Parc éolien de Marcillac-Lanville Commune de Marcillac-Lanville (Charente)

**Réponse à l'avis de la Mission Régionale de l'Autorité
Environnementale Nouvelle-Aquitaine du 28 mars 2023**

Juillet 2023

Figure 1 Zones utiles à 200m des boisements

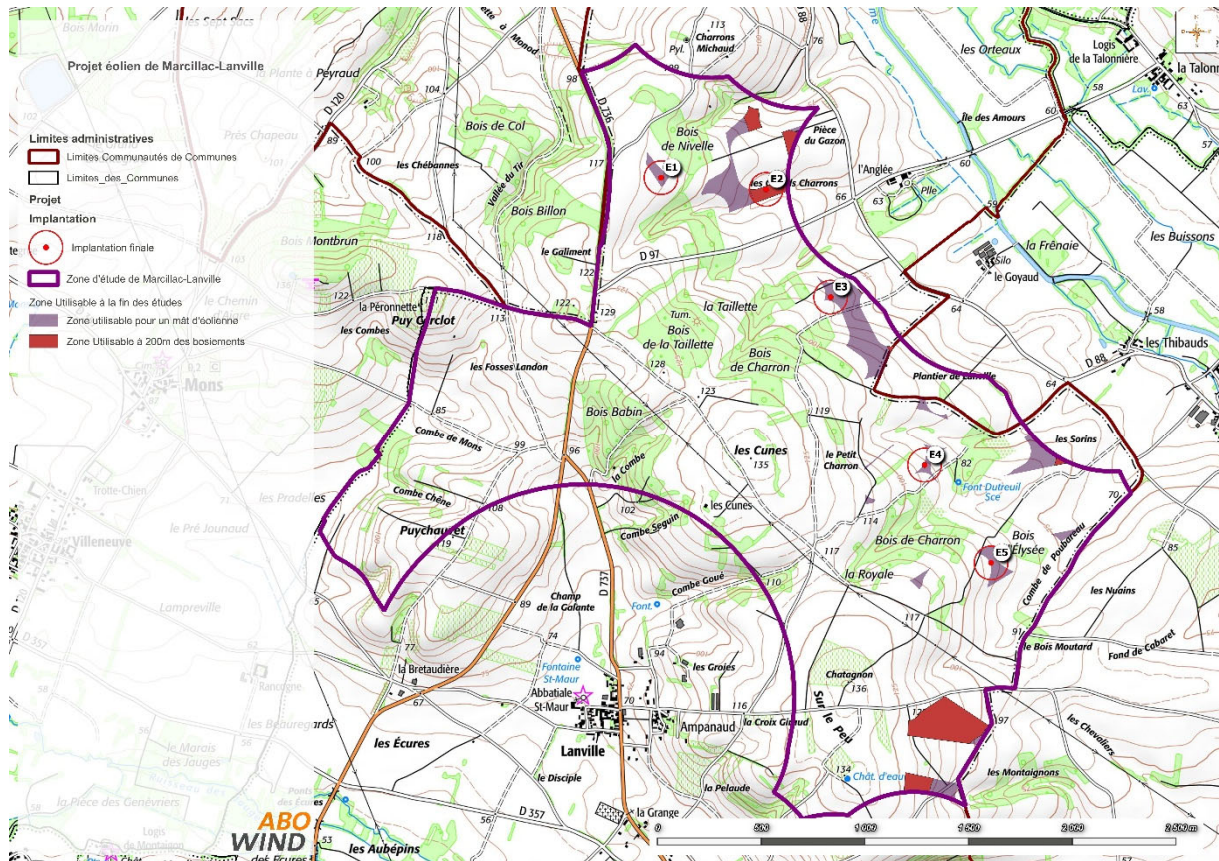
Plusieurs éléments de connaissance disponibles (Eurobats 2014, Note technique SFPEM de décembre 2020) cités précédemment rappellent l'importance d'éviter l'implantation d'éoliennes en secteur forestier ou bocager, tout en émettant des recommandations visant à limiter les effets négatifs d'un parc éolien sur les espèces concernées par ces mesures préventives. Il s'avère que le projet ne respecte pas ces dispositions, notamment vis à vis :

Concernant l'analyse d'alternative permettant de prendre en compte les préconisations Eurobats et de la SFPEM, la CPENR a adopté une approche au cas par cas en recherchant pour chaque implantation la distance au boisement la plus importante. En théorie, les 200m aux boisements à Marcillac-Lanville correspondent aux secteurs mis en valeur dans la carte suivante, soit 1.53% de la zone d'étude ou 35% de la zone utile retenue pour les variantes (T6A, p253). Cependant, ces 200m aux boisements demeurent des recommandations. Seule une analyse au cas par cas de l'attrait des boisements pour la biodiversité, de la répartition de celle-ci sur le site et la mise en œuvre de mesures adaptées pour chaque taxon permet de garantir en définitive des impacts résiduels non significatifs.

Ensuite, les éoliennes disponibles aujourd'hui permettant de respecter les 90m de rotors et les 50m bas de pales ont une puissance de 2 à 3 MW. Elles sont donc 2 fois moins puissantes, et produisent beaucoup moins d'énergies. Par exemple les 6 éoliennes de 2,3MW installées à Xambes et Vervant depuis 2009 produisent en moyenne 20 GWh par an, soit plus de 3 fois moins d'énergies que le projet de Marcillac-Lanville (70 GWh attendu). Il faudra donc installer 3 fois plus de mâts à l'échelle de la France pour atteindre les objectifs de la transition énergétique. En outre, les fabricants (Vestas, Nordex et Enercon) annoncent une fin de fabrication de ces modèles obsolètes pour 2024 (et 2025-2026 pour les diamètres de 115-131m). Cependant, le choix s'est tout de même porté sur des modèles d'éoliennes
